**CONCERTATION SUR LE PLAN LOCAL D'URBANISME  
DE LA VILLE DE PALAISEAU**

**COMPTE-RENDU DE L'ATELIER DU CENTRE**

REUNION DU :	27.04.2017
SALLE / ADRESSE :	8 Rue Tronchet
PARTICIPANTS :	17 participants répartis sur 4 tables
ANIMATEURS :	Olivier Maupu – Kyvan Farzami
DEBUT > FIN :	20H20/23h15
ELUS / SERVICES PRESENTS	M. Dominique Poulain M. Charly Guillard Mme Camille Breton

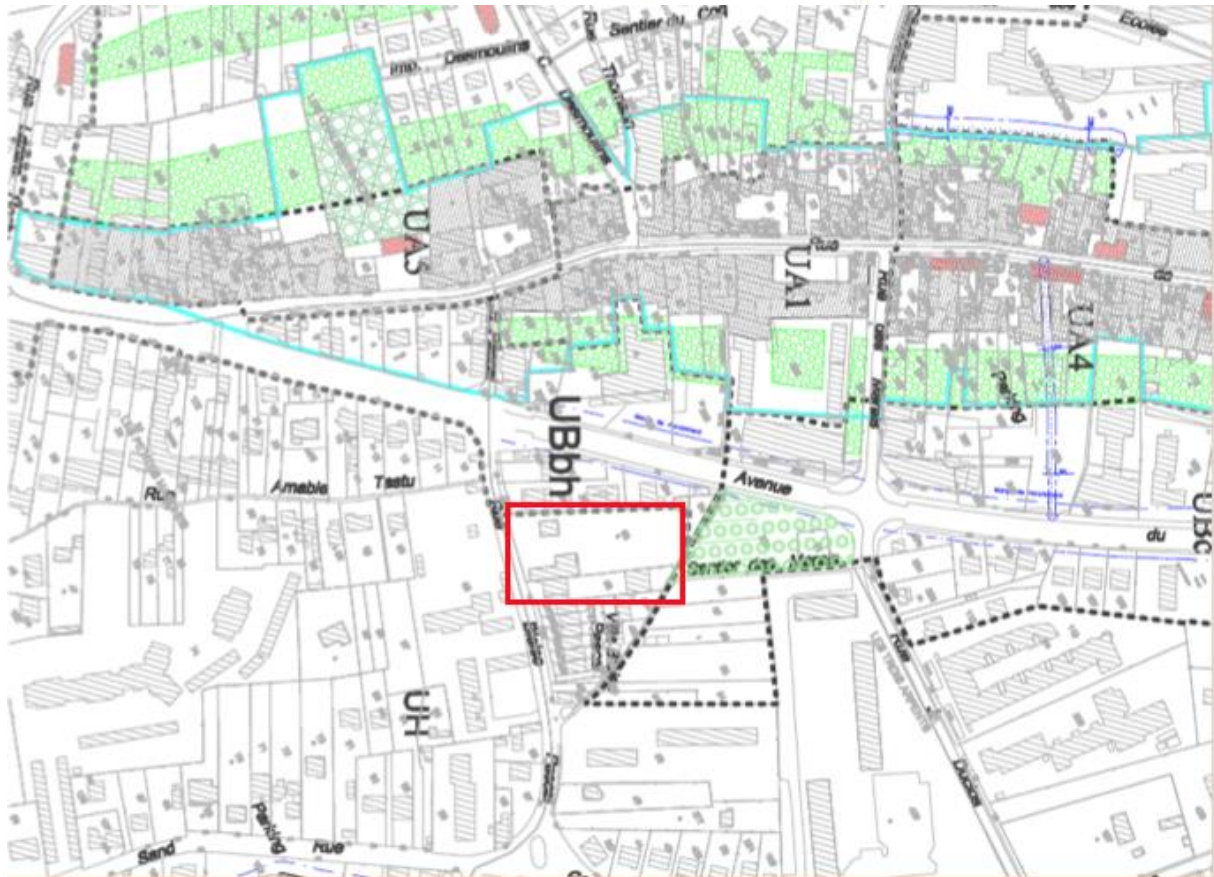
Concernant le recul et l'alignement des bâtiments, Il serait important d'une part de supprimer le recul d'1m possible à l'alignement car cela « *ne serait pas cohérent* » et d'autre part permettre la création d'un front bâti sur l'Avenue du 8 Mai 1945 qui réponde au projet de Bouygues.

La zone encadrée en rouge sur le plan de zonage (voir plus bas) devrait être soit requalifiée en zone UB, soit inscrite dans une zone de transition entre les zones UH et UB, et il devrait y avoir une « *homogénéisation avec le projet de Franco Suisse sur le parc Chabrol* ».

*L'orientation concernant la zone UB du centre-ville est de maintenir sa qualité urbaine et paysagère. De manière générale, les outils des bandes vertes et de la marge de reculement pourront être maintenus pour répondre à cette orientation.*

*Le zonage peut être légèrement modifié pour apporter une meilleure transition entre la zone UH et les différentes zones UB.*

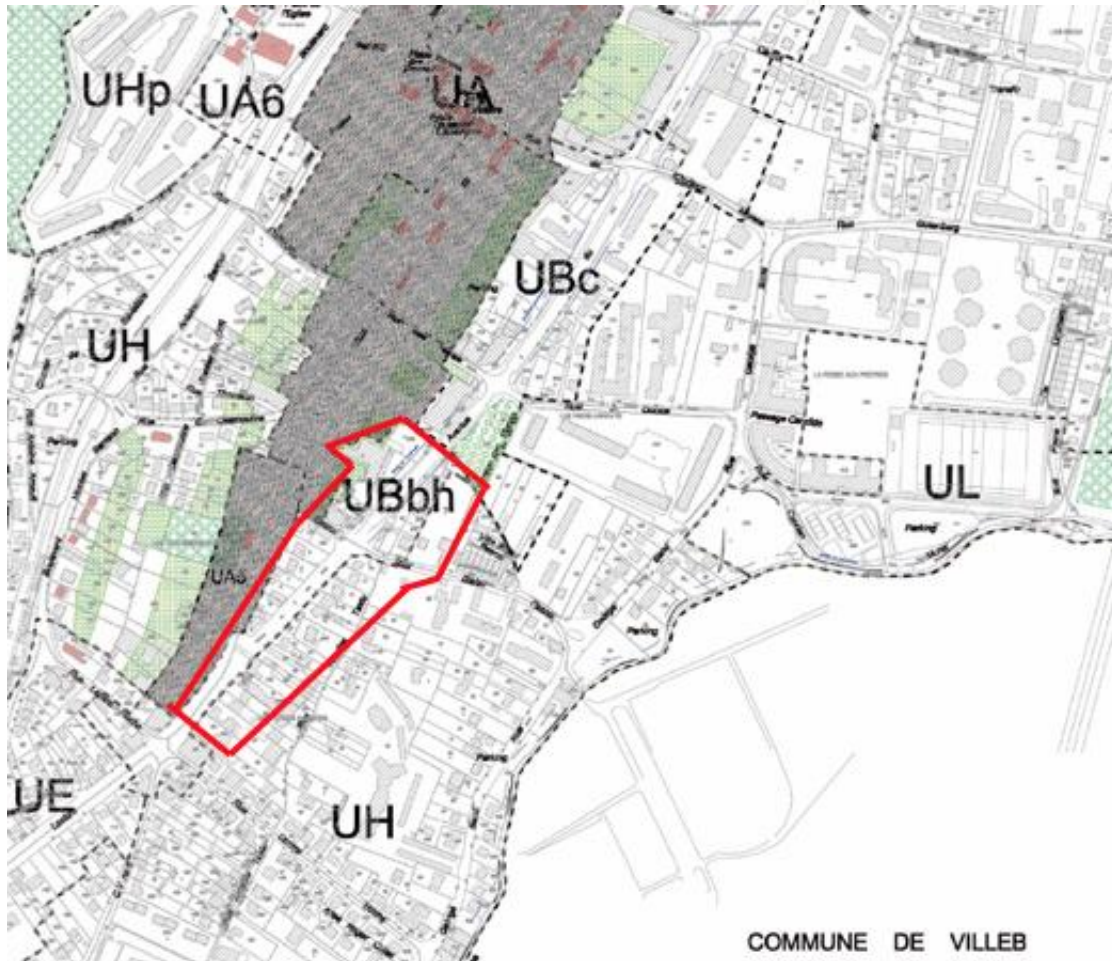
Tout comme la table 4, le rapporteur de la présente table considère qu'il faudrait une zone de transition entre les zones UB et UH avec un front bâti sur l'Avenue du 8 Mai 1945 (zone encerclée en rouge dans la carte ci-dessous).

Concernant l'implantation et l'emprise au sol des constructions, les conclusions de la table 3 concernant le bâti situé sur l'avenue du 8 mai 1945 font état d'une volonté d'augmenter l'emprise au sol à 45% de la superficie du terrain avec 20% de pleine terre pour assurer l'écoulement des eaux, de supprimer le retrait depuis la voie du côté de l'Avenue du 8 Mai mais avoir un recul de 4m du côté du parc Chabrol.

*En zone UH, sur l'ensemble du territoire, l'orientation portée par l'équipe municipale réside dans la protection des quartiers pavillonnaires avec un maintien des droits à construire actuels et un renforcement des règles en matière d'espaces verts.*
